電源開発株式会社  
大間原子力発電所

意見聴取会指摘事項について  
(津波関係)

平成19年2月  
原子力発電安全審査課

図-1.4.1 恵山の推定山体崩壊及び堆積域 (ケース3)

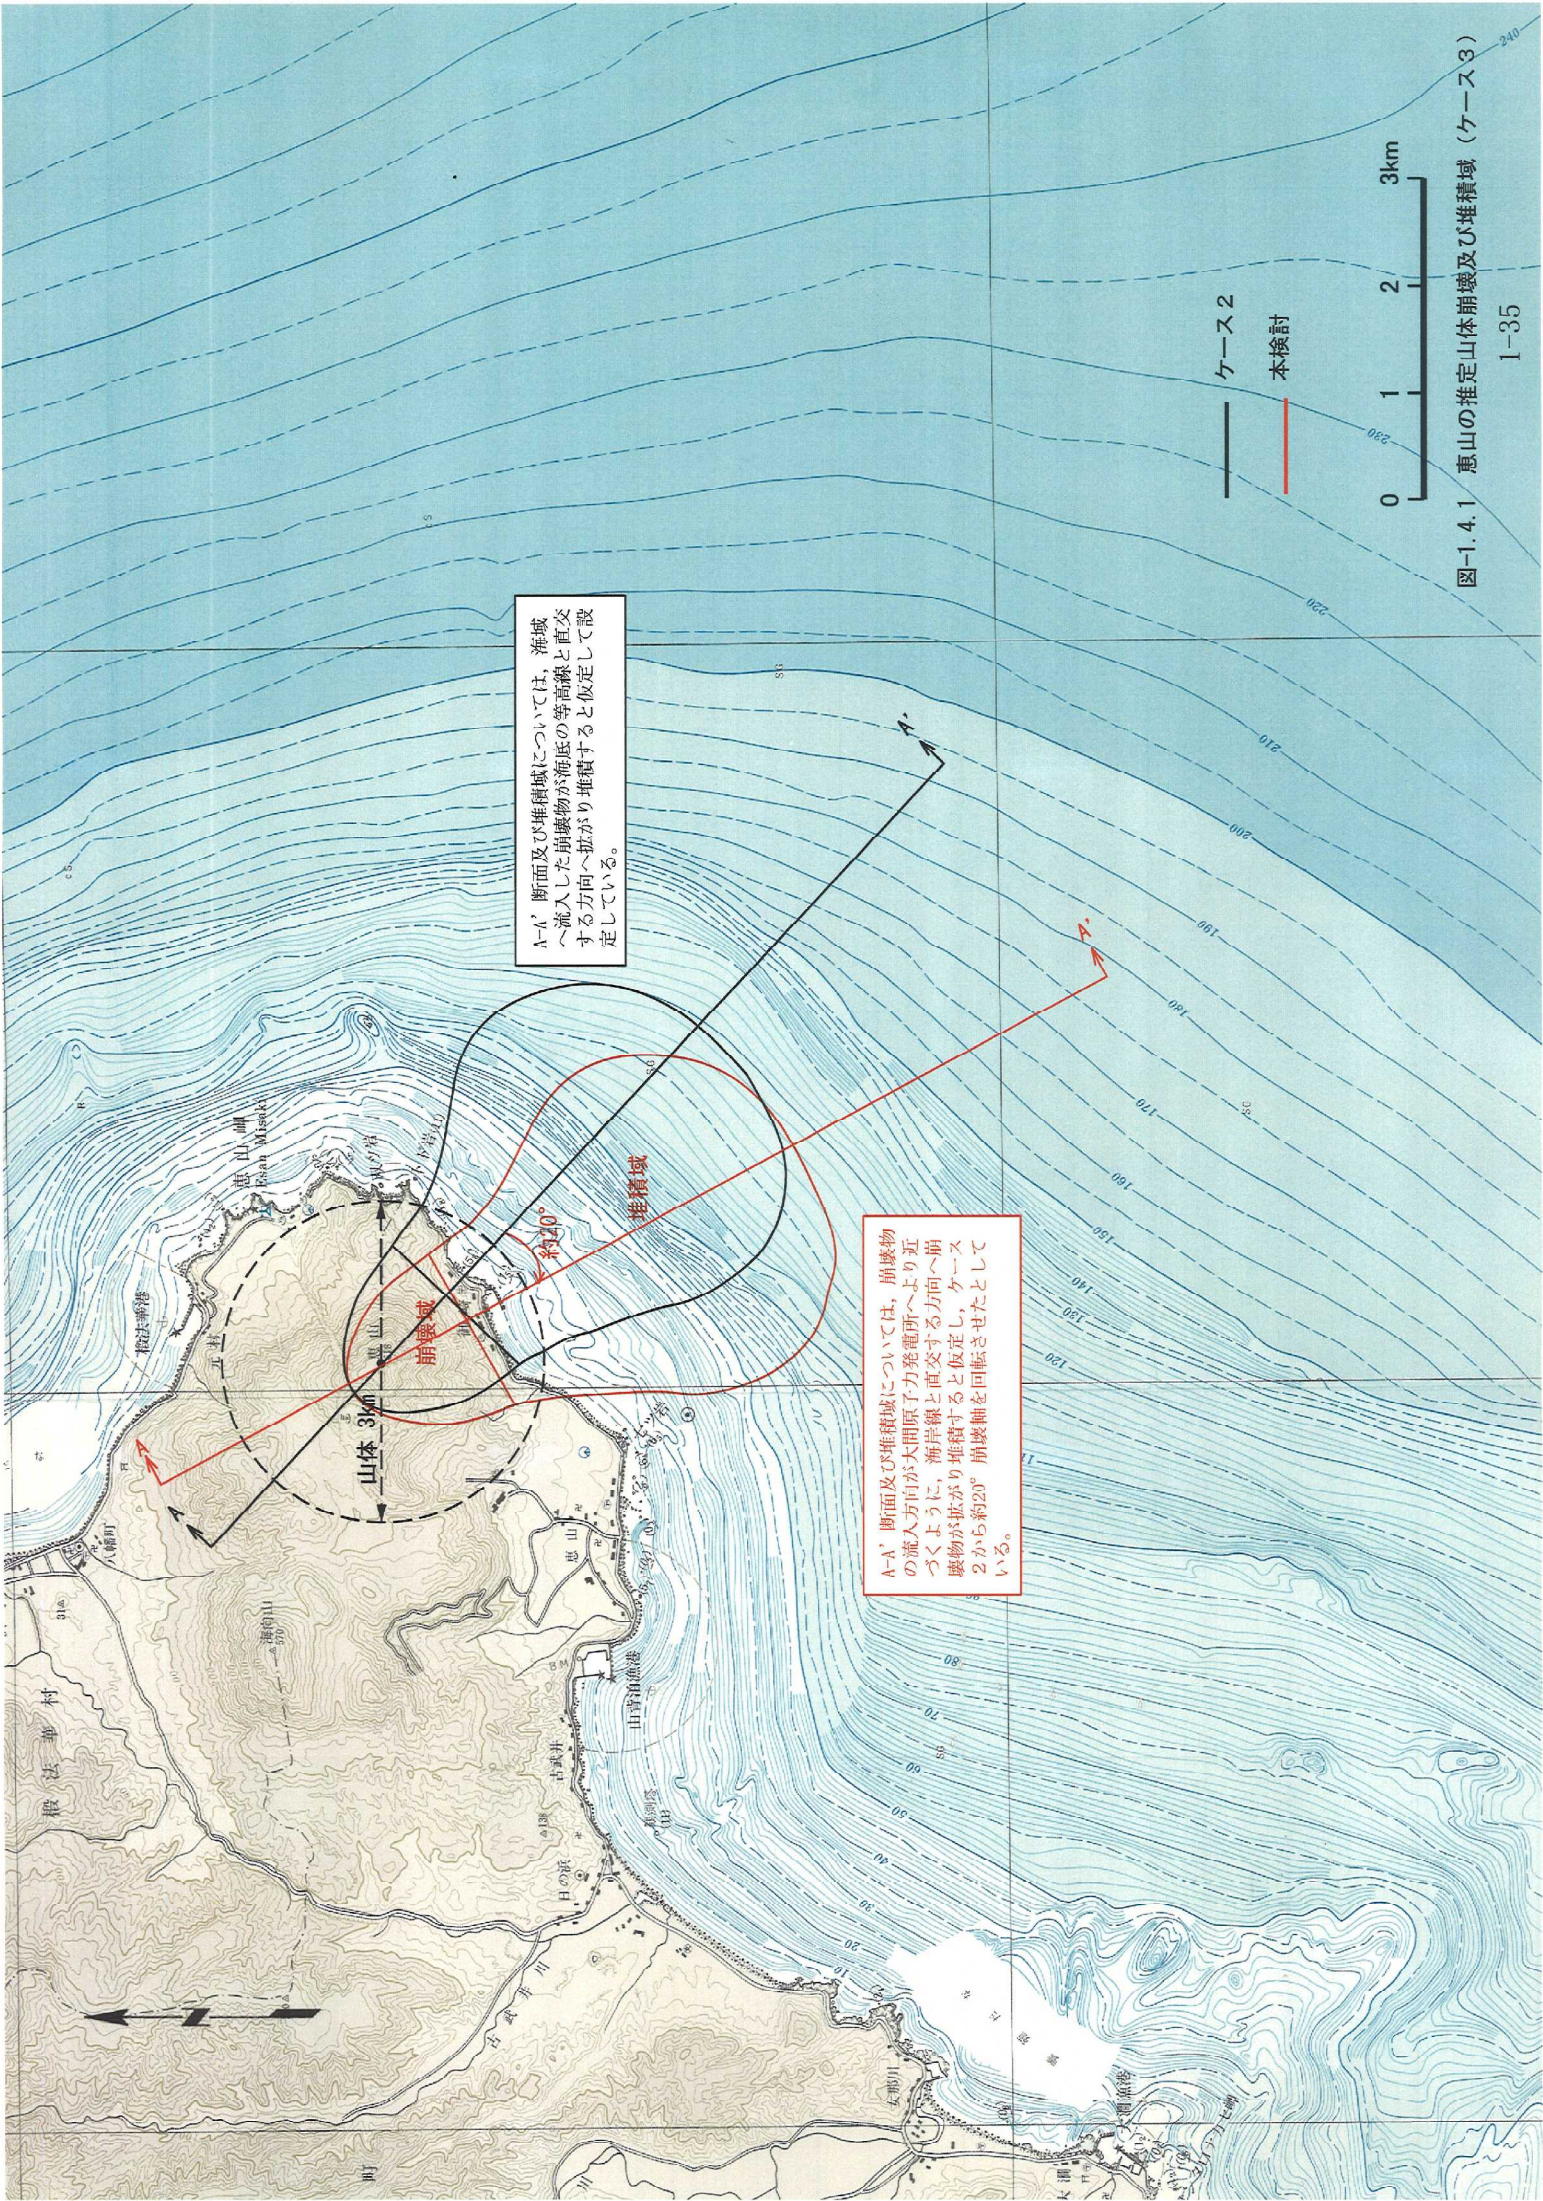
本検討に用いる恵山の推定山体崩壊域・堆積域及び山体崩壊物の流入方向を、ケース2の推定山体崩壊域・堆積域及び山体崩壊物の流入方向と比較して図-1.4.1に示す。

ケース2では、海域へ流入した崩壊物が海底の等高線と直交する方向へ拡がり堆積すると仮定し崩壊物の流入方向等を設定したとしているが、本検討においては、崩壊物の流入方向が大間原子力発電所へより近づくように、海岸線と直交方向へ崩壊物が拡がり堆積すると仮定し、約 $20^{\circ}$ 崩壊軸を回転させたとしている。

以上より，申請者が恵山の山体崩壊による津波について実施した検討は，妥当であると判断した。

図-1.4.4 最大水位上昇量及び下降量の分布 (G領域) (ケース3)

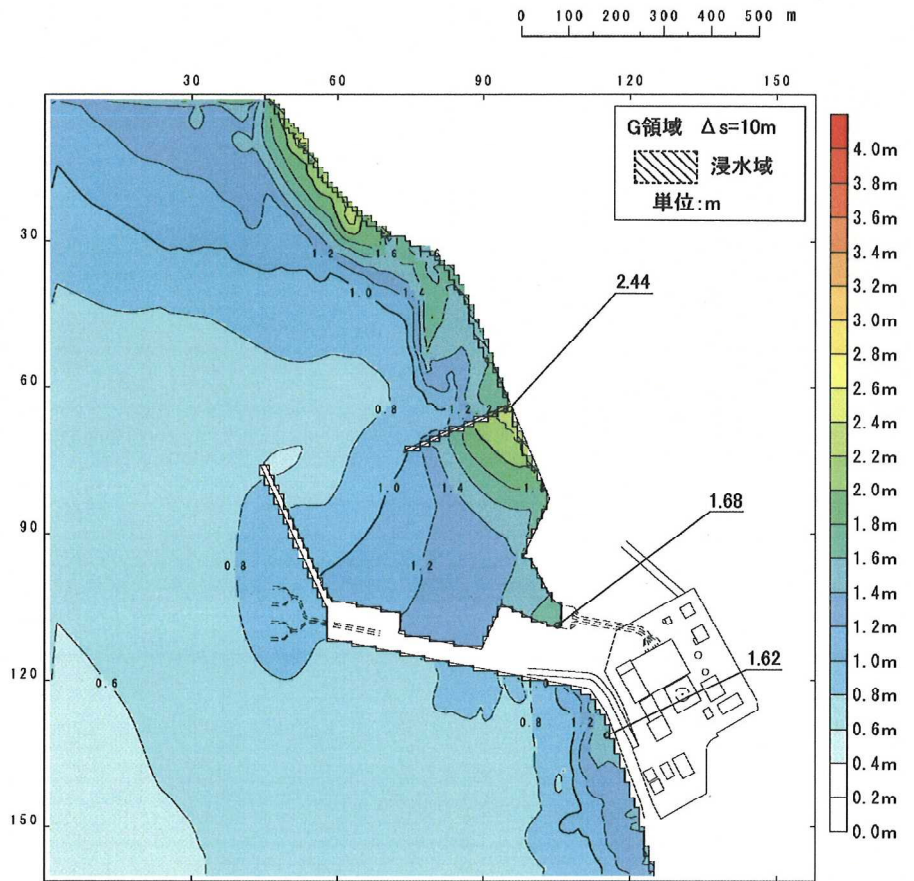
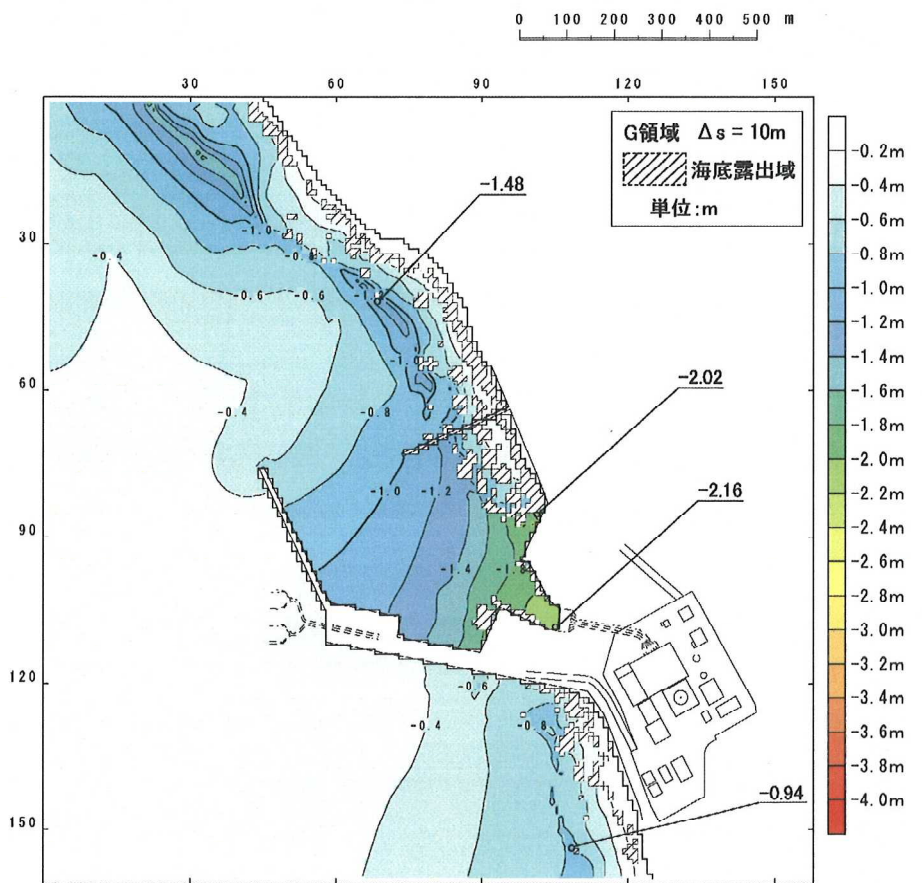
数値シミュレーション結果によると、敷地における最大水位上昇量は約2.4mであり、最高水位は朔望平均満潮位を考慮するとT.P. +3.1m程度となっている。また、取水口スクリーン前面における最大水位下降量は約2.2mであり、最低水位は朔望平均干潮位を考慮するとT.P. -2.5m程度となっている。

なお、これらの水位は、ケース2（最高水位：T.P. +3.0m程度、最低水位：T.P. -2.4m程度）とほぼ同等であり、大間原子力発電所の想定津波による水位（最高水位：T.P. +4.4m程度、最低水位：T.P. -3.8m程度）を上回るものではないとしている。
